## 改善箇所説明図

### 基準不適合発生箇所

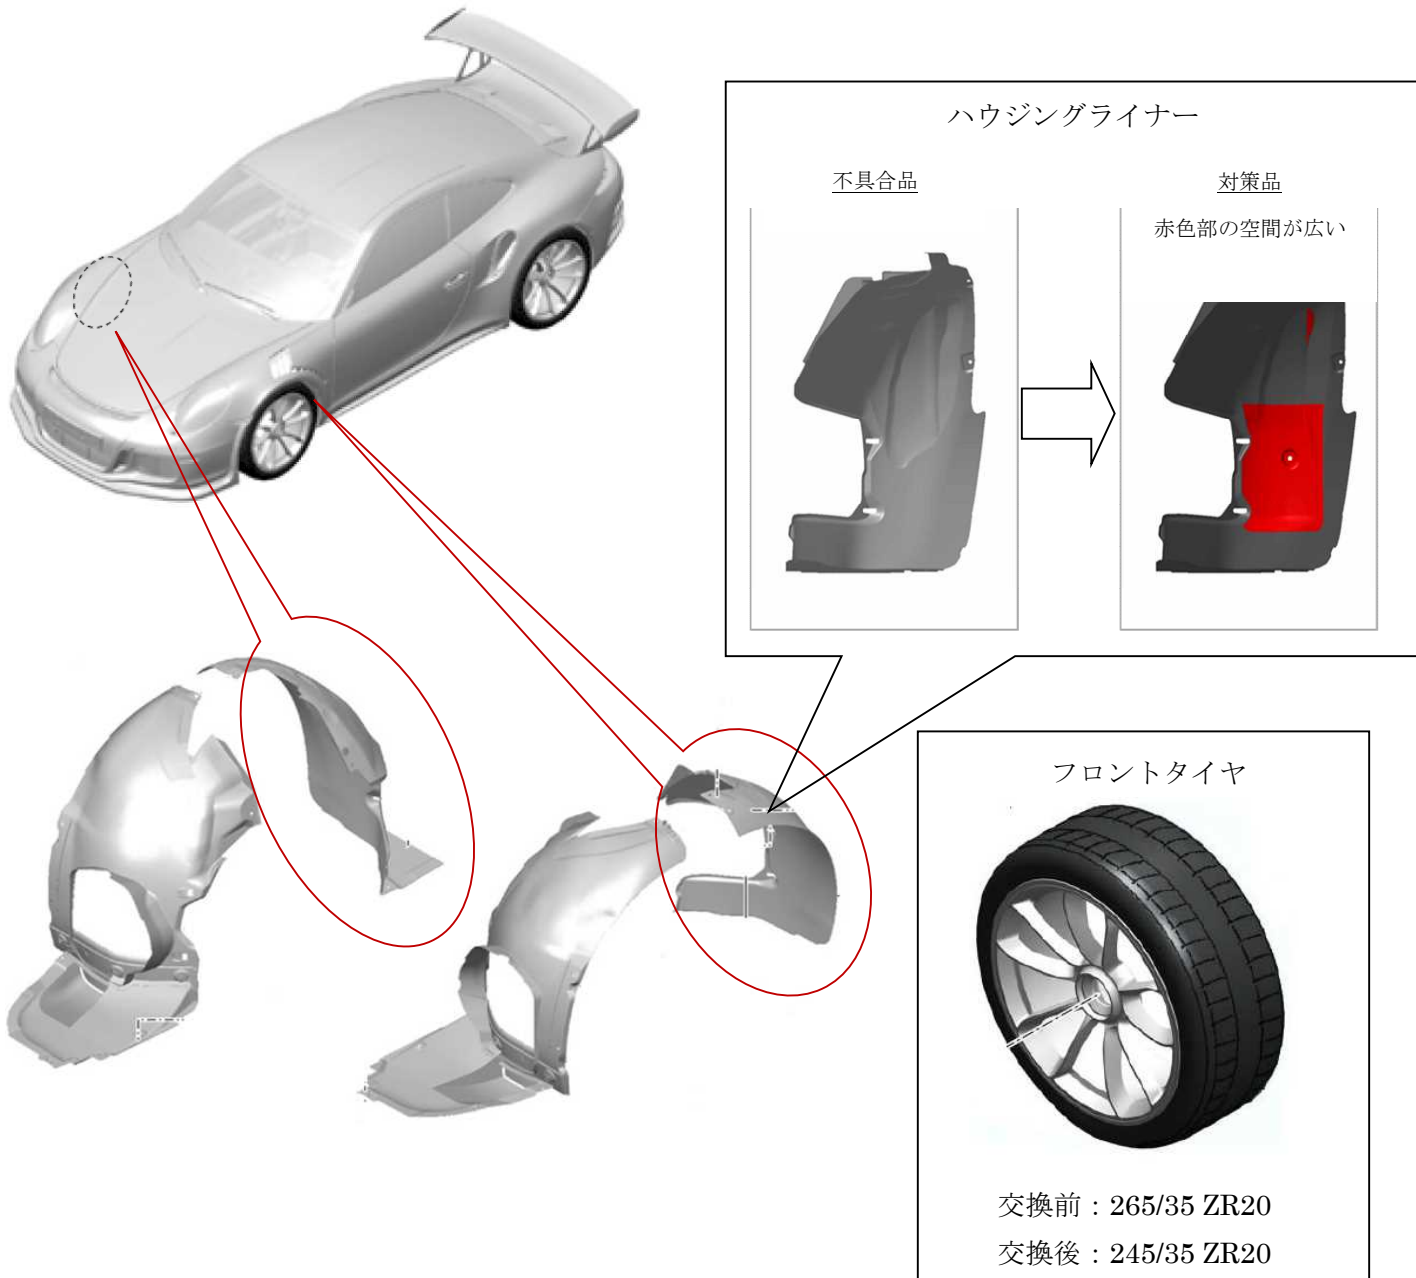
フロントフェンダにおいて、ハウジングライナーの形状が不適切なため、ハンドルを最大切れ角まで操舵した場合、フロントタイヤがハウジングライナーに接触する。そのため、保安基準第11条の基準に適合しない。

全車両、ハウジングライナーを対策品に交換し、フロントタイヤを小径のものに交換する。

識別： 改善作業済車両には車台番号打刻の右側に黄色ペイントを塗布する。
